木津川水門の景観設計について

委員意見① 扉体（スキンプレートの向き）について

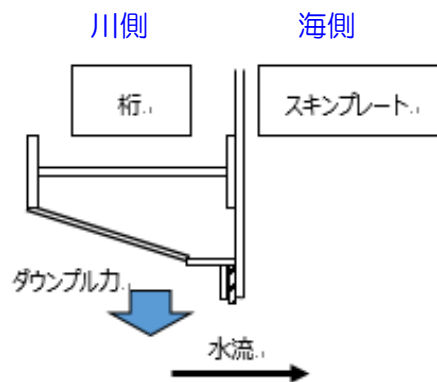
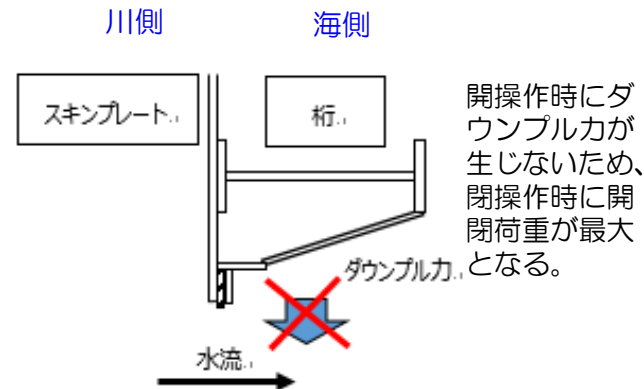
委員意見① 扉体（スキンプレートの向き）について

- ・ガーダー構造の場合、上流側が平らになっており、その理由を教えてください。

（スキンプレートを海側とした場合）

- 開閉装置の設計を行った結果、**製作が不可能**な規模の開閉装置（※1）となった。

※1：最大開閉荷重：5100kN（開操作時）

（スキンプレートを川側とした場合）

- 開閉装置は**製作可能**な規模（※2）となったため、スキンプレートを川側としたプレートガータ構造を採用。

※2：最大開閉荷重：4500kN（閉操作時）

開閉荷重は扉体自重のほか、静水圧、浮力、残留水重、上・下向力など荷重を考慮して計算を行うが、このうちスキンプレートの向きにより開閉荷重が大きく異なる因子として、閉操作時の水門上下流の水位差により扉体下部と戸当たりの間に発生する水流により生じ類、**扉体を引き下げようとする力（ダウンブルカ）**があるが、スキンプレートから桁側に水流が発生する場合は考慮する必要がないため、スキンプレートの向きにより、最大開閉荷重に差が生じている。

プレートガータ構造の場合、桁部とスキンプレート部に分けて強度計算を行うが、水圧等に対する強度計算は桁部のみを対象に計算するため、**スキンプレートの向きは扉体強度に影響しないため、本水門では扉体のスキンプレートを川側とする。**
